Vorlage Nr. 2019/2876

Herrichtung des Fuß- und Radweges entlang der A59 zwischen Rheindorf und Wiesdorf - Bürgerantrag vom 21.01.19 m. Stn. v. 08.05.19

Herrichtung des Fuß- und Radweges entlang der A59 zwischen Rheindorf und Wiesdorf

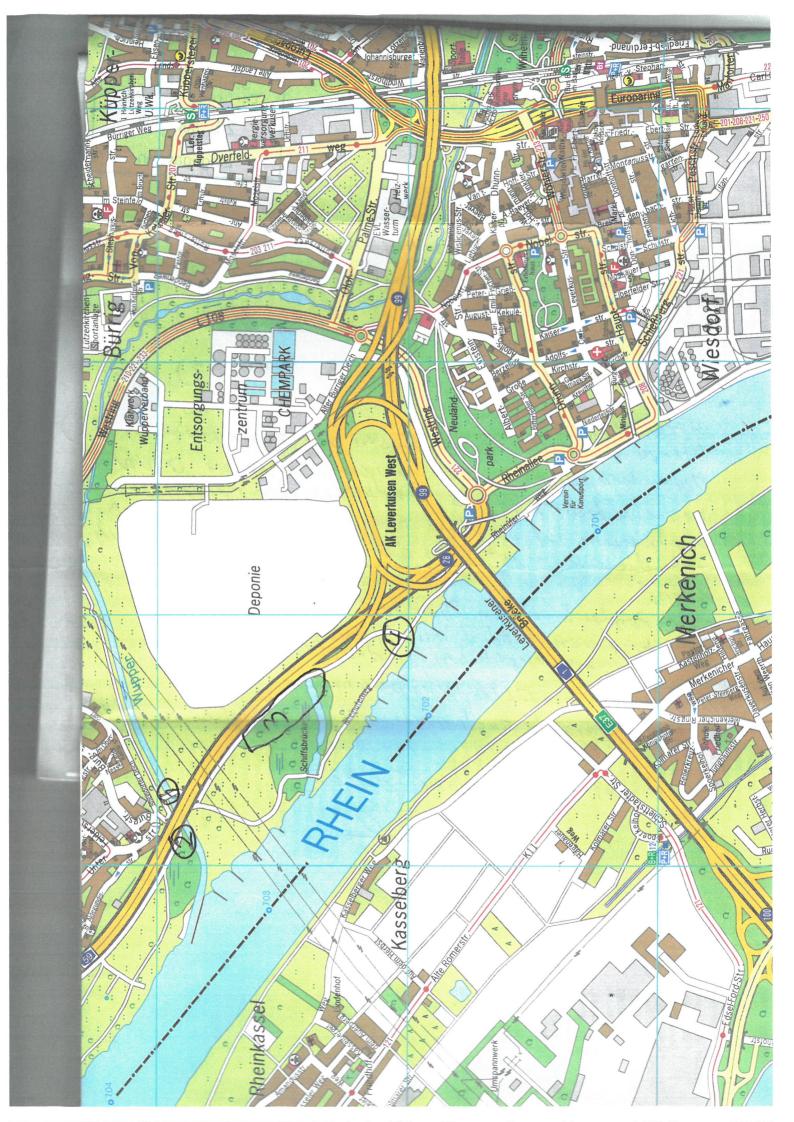
Hierzu mane Anregung diesen doch im Bereich (3) Alta Wupperarm and einem Niveau UNN auzuheben nie es Budsulis der Pontonbruche vorhundm ist, so dass wenn man Trockmen Fußes abor diese Kommt, dies dann bis wiesdorf auch KongV

Nr. 1 Pontanbruke in Phindon

Nr. 2 Wes von Hitdorf nach Ahorderf, hier masste auch

Nr. 3 Beruch n Alter Wupprurm

Nr. 4 Hier misste auch noch was ongehoben wordens

Die dargelegten Flächen (Nr. 1, 2 und 3) befinden sich auf dem Baufeld des Landesbetriebes Straßenbau NRW.

Der Bürgerantragsteller weist in seinem Schreiben darauf hin, dass der Fuß- und Radweg in Höhe der alten Wuppermündung (Karte Nr. 3, 4) aus Gründen der Topographie eine Senke aufweist. Diese überflutet bei bestimmten Rheinhochwasserständen regelmäßig. Diese Einschätzung ist richtig. Mit einer Höherlegung des Weges in diesem Abschnitt würde der Weg im Jahresverlauf länger befahrbar sein.

Aus der Sicht des Natur-, Landschafts- und Artenschutzes gibt es keine grundsätzlichen Bedenken gegen die Höherlegung des Weges im Bereich der vorhandenen Senken auf das Niveau der angrenzenden Abschnitte. Die Maßnahme müsste zuvor dem Natur-

Die Pontonbrücke (Karte Nr. 1) ist im Eigentum der Currenta GmbH & Co. OHG/Bayer Real Estate GmbH. Hierzu können keine Aussagen getroffen werden.

Für den Fuß- und Radweg (Karte Nr. 2), der direkt am Böschungsfuß der A59 verläuft, gelten die oben genannten Aussagen. Die Höherlegung des Fußweges der parallel der Wupper zum Rhein hin verläuft, wird abgelehnt.

Die zukünftige Höhenlage des Radweges ist auf die Benutzbarkeit der Pontonbrücke bei Hochwasser abzustimmen. Aufgrund der Zustimmung des Fachbereiches Umwelt zu den Punkten 3 und 4 der Karte (siehe Bürgerantrag) kann der südliche Teil im Bereich der alten Wuppermündung überplant werden. Voraussetzung hierfür sind insbesondere eine Klärung der Eigentumsverhältnisse der Grundstücke, eine Beteiligung des Naturschutzbeirates sowie der Bezirksregierung Köln und die fachgerechte Entsorgung des Bodenmaterials. Eine Höhenanpassung dieses Teilabschnittes macht auch ohne die Stellen Nr. 1 und 2 Sinn, da ein eigener Verkehrswert des südlichen Radweges geschaffen werden kann.

Unabhängig von der Befürwortung der Nr. 3 und Nr. 4 befindet sich der Bereich der vorgeschlagenen Höherlegung des Radweges entlang der A59 zum Teil innerhalb des Baufeldes des Neubaus der Leverkusener Brücke. Nach jetzigem Kenntnisstand wird die Gesamtbaumaßnahme des Brückenneubaus nicht vor 2024 abgeschlossen sein. Das heißt, dass bauliche Aktivitäten innerhalb dieser hochkomplexen Baustelle sinnvollerweise nicht vor Abschluss der Baumaßnahme, also vor 2024, stattfinden sollten.
